“TORINO, IL SUO PARCO, IL SUO FIUME: MEMORIA E FUTURO”

RESTAURO DEL BORGO MEDIEVALE

MATRICE DELLE OTTEMPERANZE

NOTA BENE:
La matrice delle ottemperanze sotto riportata fa riferimento al verbale conclusivo della Conferenza dei Servizi relativa all'esame del PFTE per i lavori di "TORINO, IL SUO PARCO, IL SUO FIUME: MEMORIA E FUTURO" RESTAURO DEL BORGO MEDIEVALE (cod. SCR 22042D02) e ne riporta esclusivamente quanto prescritto e da rivedere in fase di PE.

Estratto della tavola IE-00-AE-002

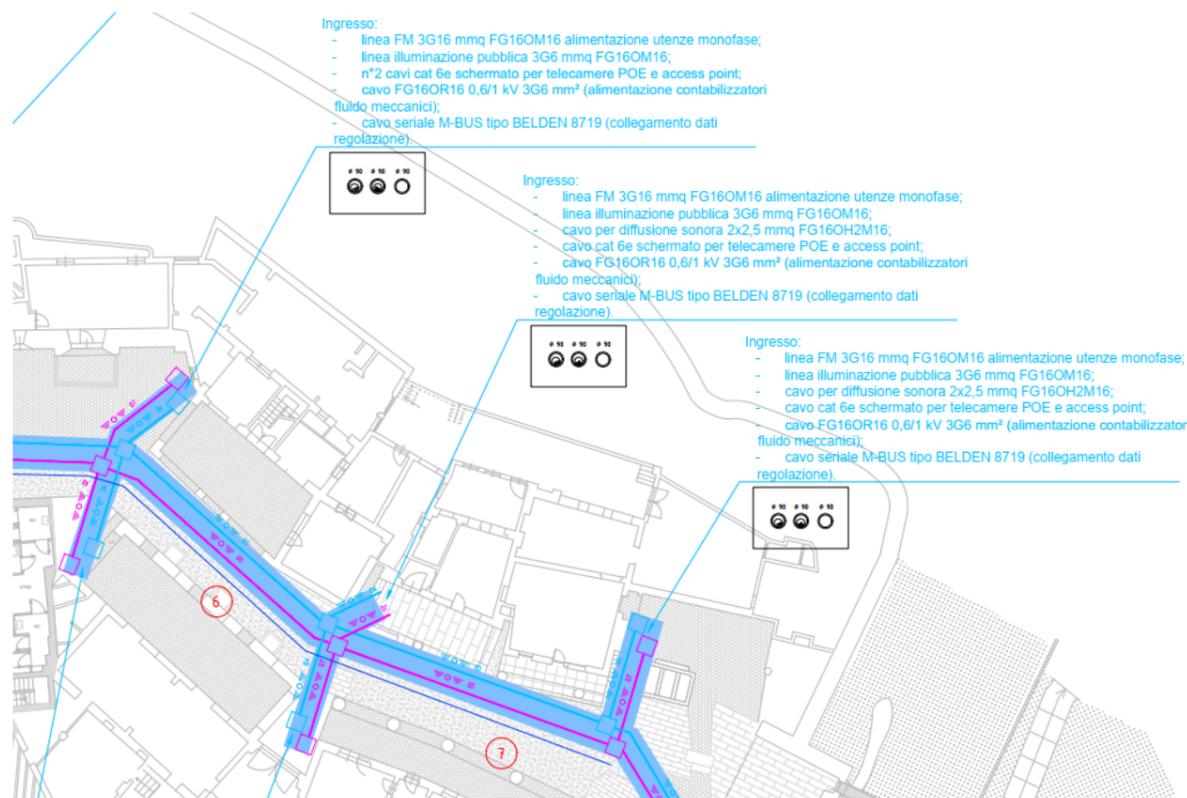
n.	Ente	Riferimento parere	Rilievi	Ottemperanze PFTE	Elaborati aggiornati	Rimando al PE	Ottemperanze PE
11	Città di Torino Divisione Ispettorato Tecnico e Vigilanza Servizio Sostenibilità Energetica e Vigilanza Locali Pubblico Spettacolo	prot. n. 2190 in data 30 giugno 2023	<p>Il parere favorevole è condizionato al rispetto dei seguenti punti:</p> <ol style="list-style-type: none"> 1) Indicare e/o pianificare se possibile più dettagliatamente la potenza elettrica impegnata in funzione delle destinazioni d'uso finali dimensionando correttamente le potenze (es. per la caffetteria l'ipotesi appare ridondante rispetto agli assorbimenti normalmente necessari) 2) Predisporre gli impianti tecnologici in modo da consentire una gestione separata dell'utilizzo, delle attività insediabili, delle parti di uso comune di più Case o Zone e dei locali di diverso utilizzo 3) verificare la corrispondenza dei corpi illuminanti tra computo metrico e altri elaborati di progetto, sia in termini quantitativi che di tipologia 4) verificare la corrispondenza dei rilevatori antincendio tra computo metrico e altri elaborati di progetto 5) analisi e raffronto prezzi delle forniture e delle installazioni per apparecchi di costo notevole (es. Sala Casa Ozegna e piano primo San Giorgio) anche con valutazione di compatibilità tecnica per l'installazione 6) valutazione delle scelte tecniche in relazione all'analisi dei rischi quali allagamento e prossimità di falda. Valutare scelte alternative alle pompe anti-allagamento delle fosse ascensore di casa San Giorgio 7) evidenziare i punti di collegamento/allaccio/connesione delle nuove dorsali impiantistiche interrate 8) attenzione ai criteri di conservazione espressi da altri enti (Soprintendenza) 9) tenere in considerazione i rischi connessi e derivati dalla tipologia di distribuzione conseguente alla centralizzazione dei misuratori di corrente 10) necessità di prevedere un confronto con Iren Smart Soluzione, quale concessionario e gestore degli impianti della Città, in funzione della futura manutenzione degli impianti elettrici, fluido meccanici e di sollevamento 	<ol style="list-style-type: none"> 1) Per la caffetteria le potenze indicate fanno riferimento alle attrezzature previste soprattutto in cucina, che è simile a quella di un ristorante. Per le altre case/zone (ad eccezione del San Giorgio) non è possibile definire una potenza più precisa proprio perché non sono state definite le destinazioni d'uso finali. 2) Gli impianti tecnologici possono o sono predisposti per essere gestiti separatamente nei limiti dove presenti locali presidiati. 3)- 4) -5) Sono state eseguite le necessarie verifiche e non sono state riscontrate criticità in merito. 6) per motivi di sicurezza dei manutentori non è possibile prevedere ascensori privi di fossa d'ispezione e di extra corsa. 8) Sono stati valutati e rispettati tutti i pareri espressi da altri enti compresa la Soprintendenza durante gli incontri propedeutici alla progettazione. 9) Il sistema di distribuzione centralizzato dei misuratori di corrente è stato valutato e concordato con Iren e la committenza per evitare di avere una distribuzione di energia pubblica sottostante la Via Maestra e all'interno di eventuali case/zone del Borgo come era richiesto nel documento di progetto iniziale. 		<ol style="list-style-type: none"> 7) Dettagli impiantistici che saranno riportati in fase esecutiva. 10) verranno effettuati specifici incontri durante lo sviluppo del PE con Iren Smart Solution 	<ol style="list-style-type: none"> 7) Dettagli impiantistici meccanici ed elettrici sono riportati all'interno delle tavole: <ul style="list-style-type: none"> • IE-00-AE-002 • IM-00-AE-003 • IM-00-AE-007 • IM-00-AE-0011 • IM-00-AE-0014 10) Dopo la validazione del progetto è stata inviata ad Iren Smart Solution parte della documentazione meccanica ed elettrica per illustrare le scelte progettuali di riqualificazione impiantistica

RILIEVO n°7

Tavola IM-00-AE-004

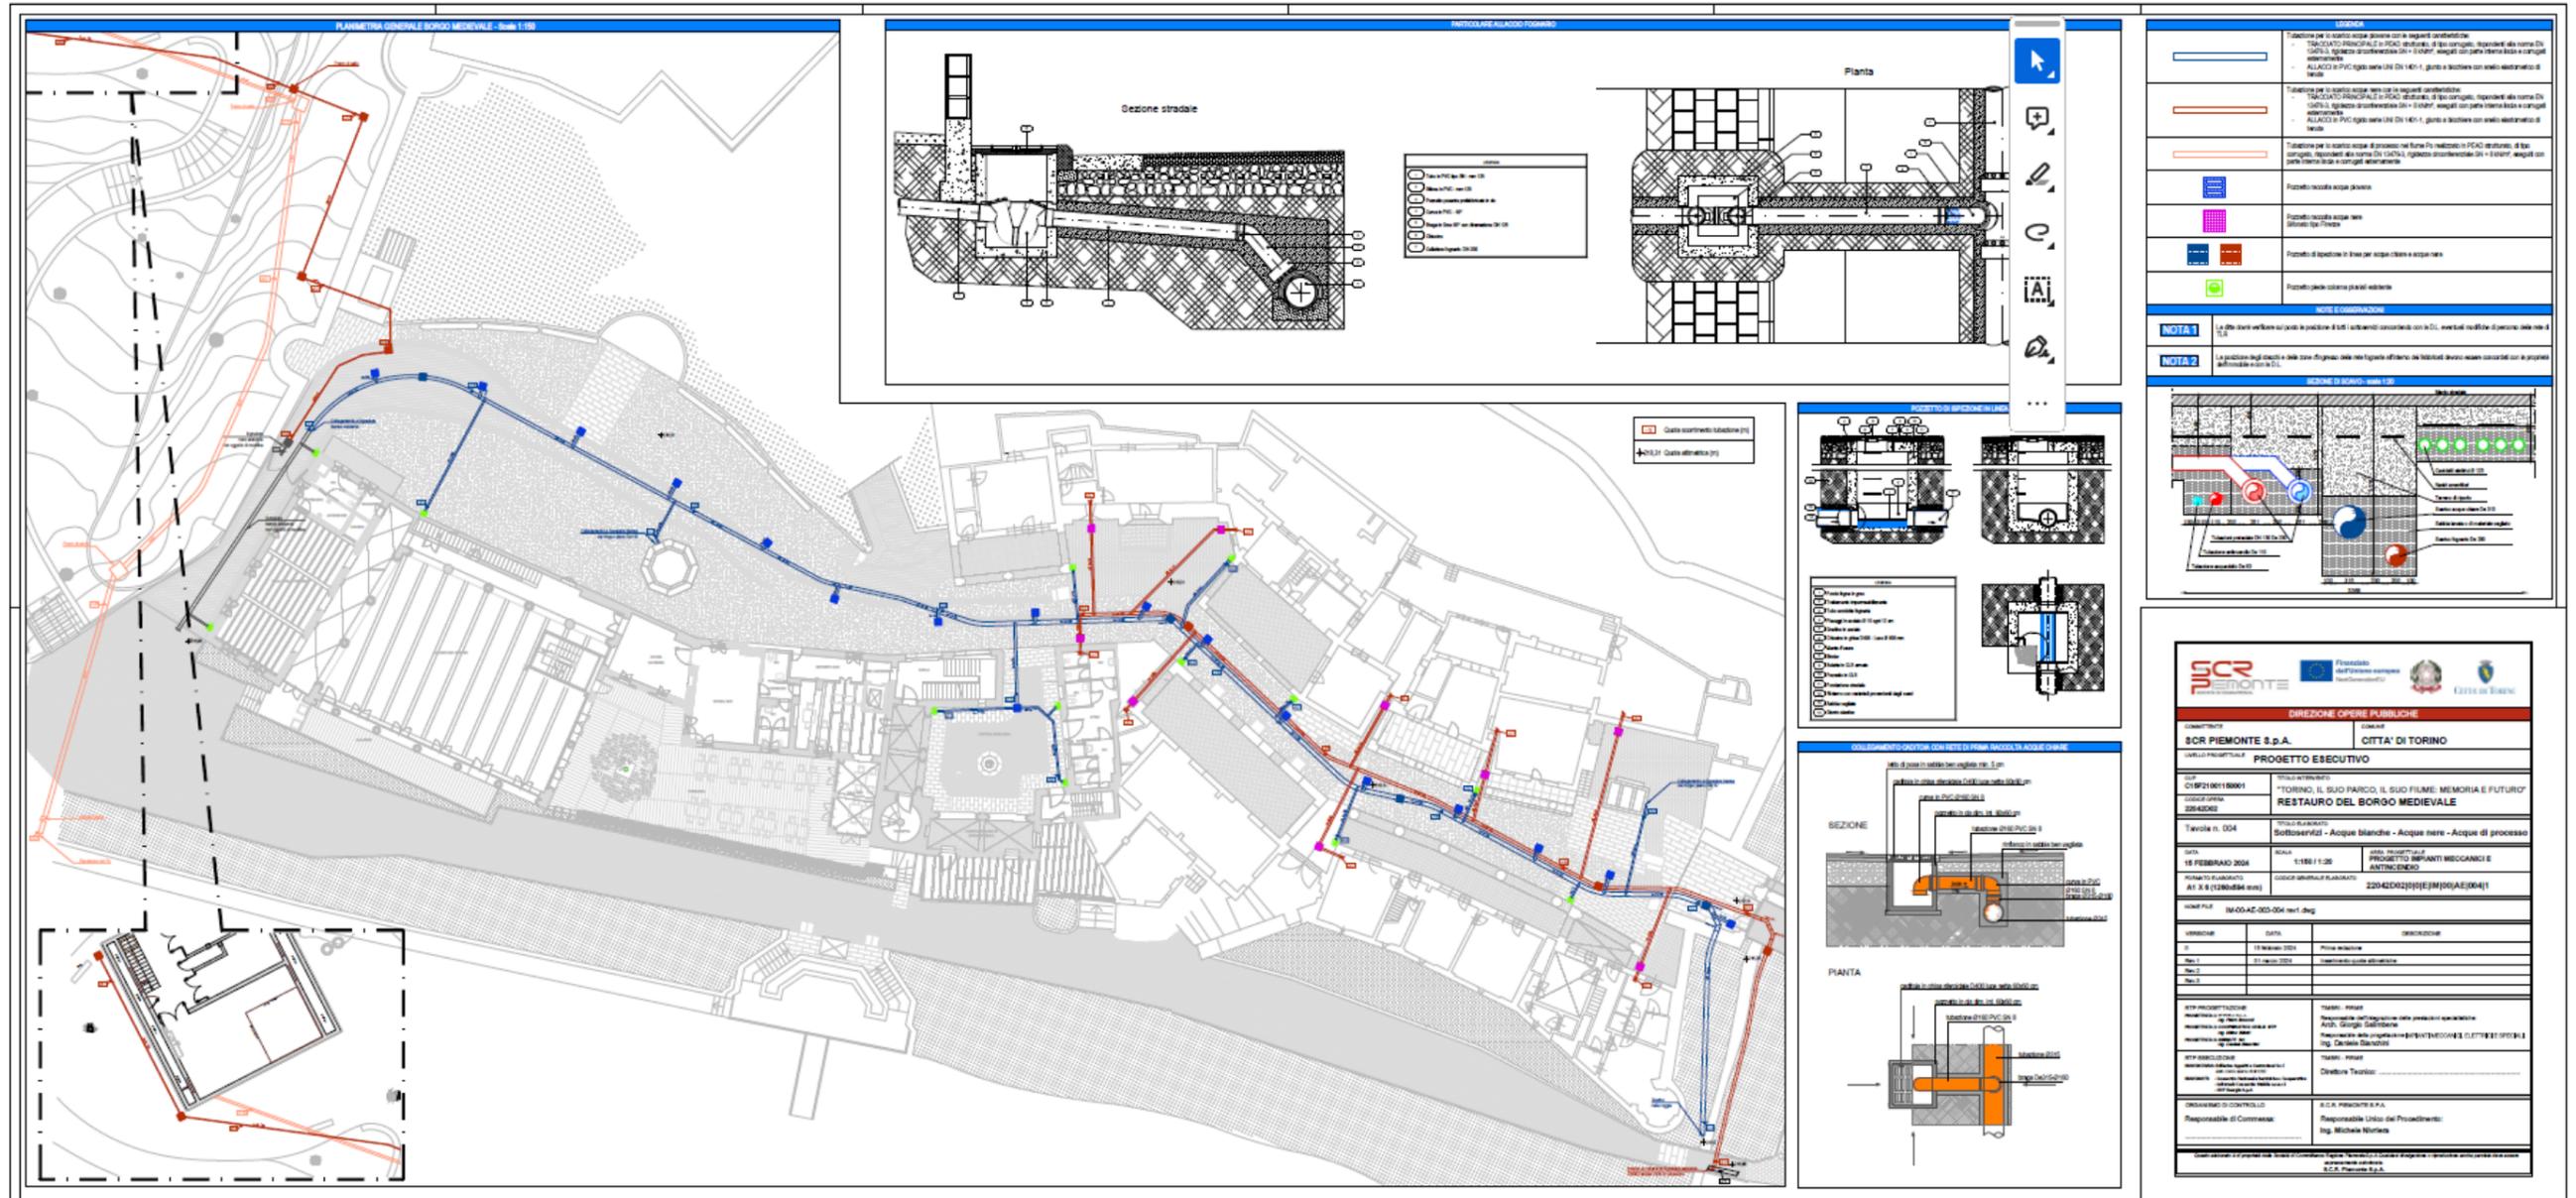
n.	Ente	Riferimento parere	Rilievi	Ottemperanze PFTE	Elaborati aggiornati	Rimando al PE	Ottemperanze PE
12	Città di Torino Ufficio bonifiche ambientali e scarichi idrici	prot. n. 2291 in data 10 luglio 2023	<p>Si richiedono chiarimenti in merito a:</p> <p>1. Scarichi idrici: nella relazione "01_22042d0200fteim00cb_-_relazione_specialistica_mec_e_ant" al capitolo 4 viene relazionato in merito all'impianto termico di nuova realizzazione nello slargo adiacente al pozzo preesistente. Al paragrafo 4.8 della relazione succitata si parla dell'impianto di smaltimento delle acque meteoriche che sembrerebbe in parte scaricare nella tubazione esistente (DN200) verso il fiume Po. Dall'analisi della cartografia allegata non è chiaro se la condotta preesistente, a cui si fa riferimento, sia quella in cui convogliano le acque del pozzo geotermico. Sarebbe opportuno sentire il parere di Arpa e Città Metropolitana (tematica scarichi idrici) e demanio regionale per eventuali oneri di concessione per scarico in Po.</p> <p>2. Terre e rocce da scavo: verificare la coerenza dei volumi di scavo con le quantità riportate sul computo in quanto il computo riporta informazioni frammentate e di difficile lettura per quanto riguarda le voci di scavo, trasporto, riutilizzo e conferimento a discarica.</p> <p>3. Sono emersi dubbi in merito alla normativa applicabile per l'autorizzazione (A.U.A. durata 15 anni oppure D.lgs. 152/2006 durata 4 anni). Una volta ricevute le integrazioni si chiede di organizzare un incontro preliminare con Regione Piemonte - Settore Tutela delle Acque (Dir. Paolo Mancin) e Città Metropolitana di Torino - Direzione Risorse Idriche per lo scarico dell'impianto geotermico</p>	<p>1. In seguito ai chiarimenti con l'Ing. Donato Fierri con la mail datata 14/07/2023 si rispettano le prescrizioni evidenziate.</p> <p>2. Terre e rocce da scavo: in CME sono previsti 612,44 mc di scavo per i cavidotti e 1138,84 mc per la centrale tecnologica (tot. mc scavo 1751,28). Di tale quantità viene previsto il rinterro di 732,20 mc e il conferimento a discarica dei restanti 1019,08 mc.</p> <p>3. La realizzazione dello scarico dell'acqua di restituzione del pozzo geotermico nel fiume Po è stata autorizzata nel documento n. 242-13786/2013, emesso dalla Provincia di Torino - Area risorse idriche e qualità dell'aria, servizio gestione risorse idriche del 10/04/2013. L'opera di realizzazione dello scarico nel fiume Po non era stata realizzata nel 2013.</p>	Tavola esplicativa dei passaggi delle tubazioni di scarico acque meteoriche e di pozzo (IM-00-AE-002_PROGETTO-Sottoservizi - Acque bianche e nere - Cds)	Si effettuerà un incontro specifico con Città metropolitana di Torino e Regione Piemonte	<p>3) Dall'incontro è stato effettuato in data 02/10/2023 con i rappresentanti della Città Metropolitana di Torino, della Regione Piemonte e dell'Ufficio della Città di Torino in questione dal quale è emerso che in fase di realizzazione dei lavori specifici dovrà essere richiesta alla Città di Torino l'autorizzazione agli scarichi del pozzo geotermico ai sensi del 152/2006 e smi.</p> <p>Tavola esplicativa dei passaggi delle tubazioni di scarico acque meteoriche e di pozzo (IM-00-AE-004)</p>

Estratto della tavola IE-00-AE-007

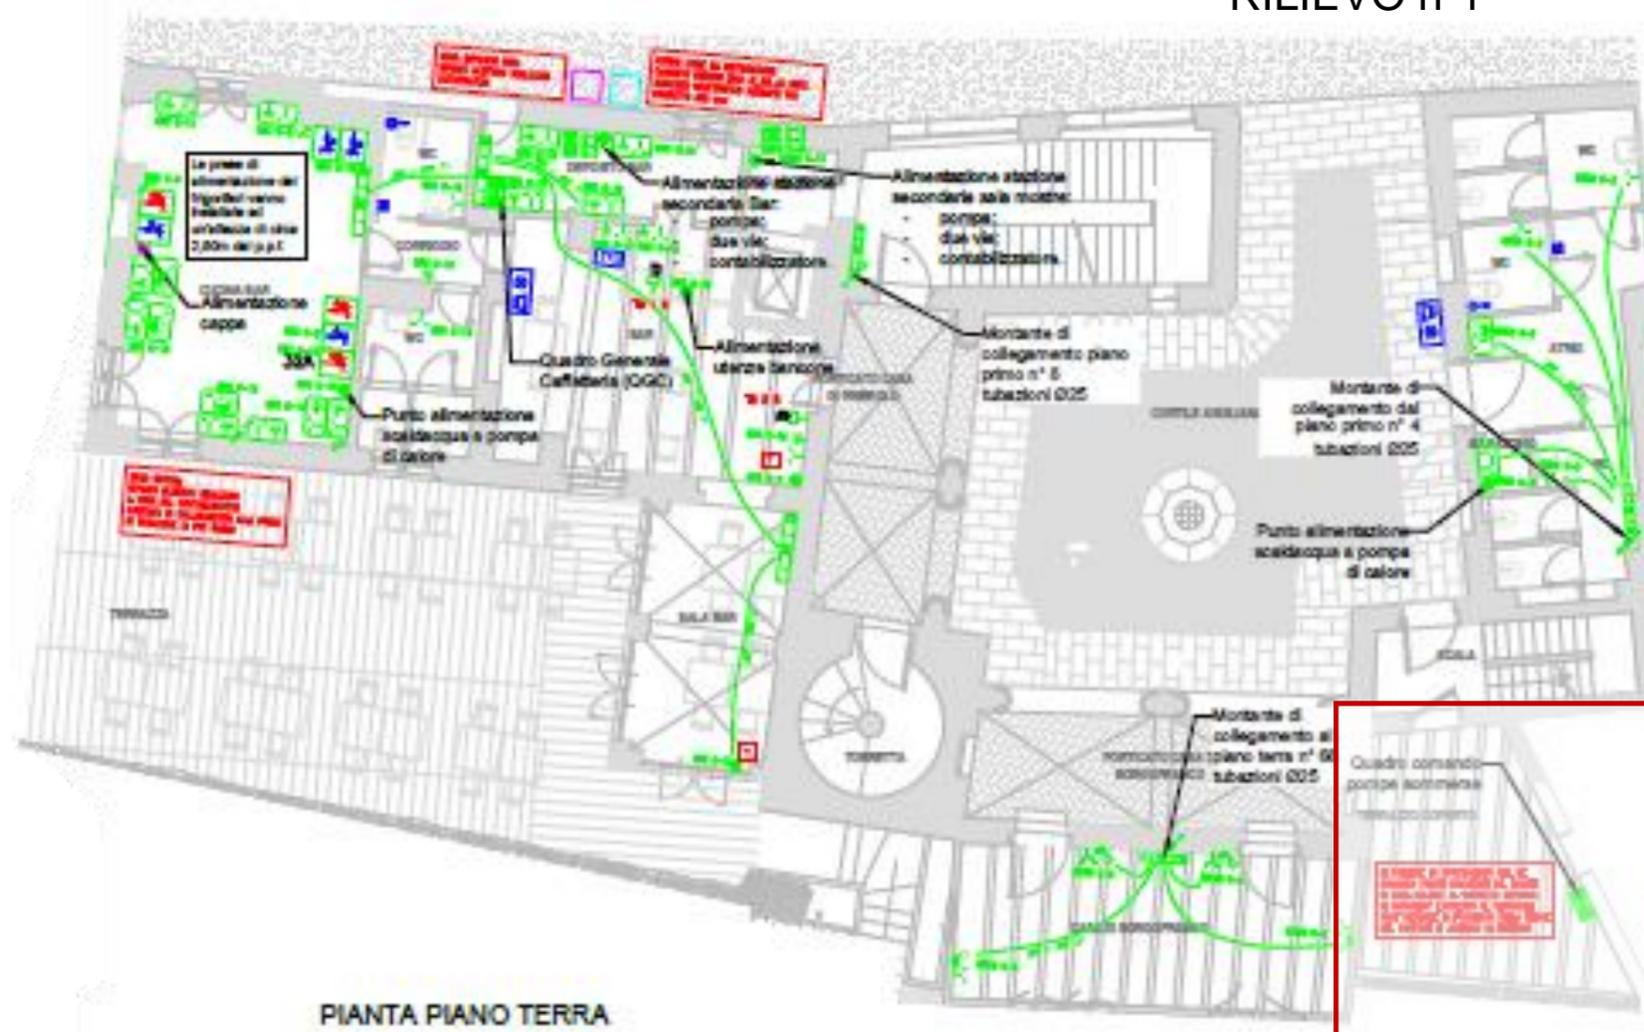
n.	Ente	Riferimento parere	Rilievi	Ottemperanze PFTE	Elaborati aggiornati	Rimando al PE	Ottemperanze PE
13	SMAT	prot. n. 2292 in data 10 luglio 2023	<p>Si richiedono le seguenti modifiche:</p> <p>1. Fornitura elettrica e quadro di comando e telecontrollo delle elettropompe dell'impianto di sollevamento reflui a servizio del Borgo posto all'interno del locale di Casa di Malgrà: per tale quadro si evidenzia la convenienza di individuazione di nuova localizzazione tale da garantire il diretto accesso del personale Smat in condizioni di emergenza, opportunamente protetta dal rischio di esondazione, senza intervento di personale di sorveglianza del Borgo. In ogni caso, l'impianto di sollevamento ed il relativo quadro di comando sopra citati dovranno essere resi completamente accessibili durante tutta la durata dei lavori anche al di fuori degli orari di cantiere.</p> <p>2. Pavimentazione esterna: si richiede per le prossime fasi progettuali la redazione di una planimetria dedicata atta a individuare le nuove posizioni degli organi di raccolta delle acque meteoriche (griglie, caditoie ecc.) e dei chiusini. Tali elementi dovranno essere sempre resi accessibili durante i lavori</p> <p>3. Allacciamento rete di raccolta: si evidenzia l'allacciamento della rete di raccolta delle acque reflue in corrispondenza di una tubazione Ø300 in acciaio che risulta essere in pressione (mandata dell'impianto di sollevamento), pertanto tale allaccio dovrà essere effettuato su tubazione differente. Modalità e condizioni di allaccio potranno essere approfondite nelle prossime fasi, per le quali Smat si rende disponibile anche per eventuali sopralluoghi o incontri</p> <p>4 Pozzetti, chiusini caditoie: Dovranno essere realizzate secondo le seguenti prescrizioni: 1) qualsiasi elemento di coronamento dei manufatti fognari quali chiusini, griglie stradali, caditoie ecc. dovrà avere caratteristiche tali da garantire la resistenza al traffico pesante (D400); 2) i pozzetti di ispezione dovranno essere dotati di suggelli che garantiscano un passaggio minimo di 600 mm (passo d'uomo); 3) le caditoie stradali dovranno essere allacciate direttamente al collettore fognario bianco mediante tubazioni in PVC SN Ø min 200 senza sifone.</p>			<p>Si rimanda alla fase del PE per l'ingegnerizzazione di dettaglio dei componenti secondo richieste SMAT e si valuterà lo spostamento del QE delle elettropompe presente in casa di Malgrà</p>	<ol style="list-style-type: none"> Si rimanda alla lettura della tavola IE-00-AE-007 dove il quadro elettrico è stato collocato all'esterno della Casa di Malgrà in un'area accessibile da un portone. Si prevede la consegna di una copia delle chiavi del portone a Smat. Si rimanda comunque ad un sopralluogo congiunto con SMAT per valutare insieme la scelta prevista. Si rimanda alla lettura della tavola IM-00-AE-004 Nel sopralluogo fatto con i tecnici SMAT e alla presenza di SCR (che aveva convocato le parti) ci hanno evidenziato la presenza delle seguenti tubazioni (sotto il ponticello lato fiume): <ul style="list-style-type: none"> Tubazione in acciaio DN300 non in pressione – diretta alla vasca di rilancio; Tubazione in acciaio DN200 in pressione – rilancio nel collettore principale; Nel progetto esecutivo nella tavola IM-00-AE-004 si evidenzia l'allaccio alla tubazione DN300 non in pressione Si rimanda alla lettura della tavola IM-00-AE-004. Dai calcoli esecutivi è stato verificato sufficiente il loro collegamento con Ø 160 al collettore principale.

13. SMAT RILIEVO n°1
